ContiTech**Kit de correia de distribuição CT1134K1/WP1/WP2
para Audi, Seat, Skoda e VW. Diversos modelos
2,0 TDI «Common Rail», 1.ª geração****Problema:**

Fig. 3
«Alavanca de bloqueio» +
limite de carga máxima

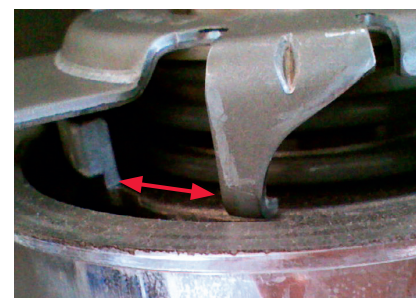
O rolamento tensor V56340 incluído difere visualmente do rolamento instalado no veículo não sendo possível esticá-lo corretamente.

Na versão de fábrica, o rolamento é idêntico ao mostrado na Fig. 1. Não obstante, no mercado de reposições está incluído um rolamento tensor ligeiramente modificado, ver a Fig. 2.

A fim de ajustar corretamente a tensão utilizando rolamento do novo modelo será necessário pressionar primeiro o rolamento com a nova porca no pino, de maneira a que a «alavanca de bloqueio», que está na parte posterior da placa base, possa deslizar para a parte posterior à peça de fundição (limite de máxima carga): ver a Fig. 3.
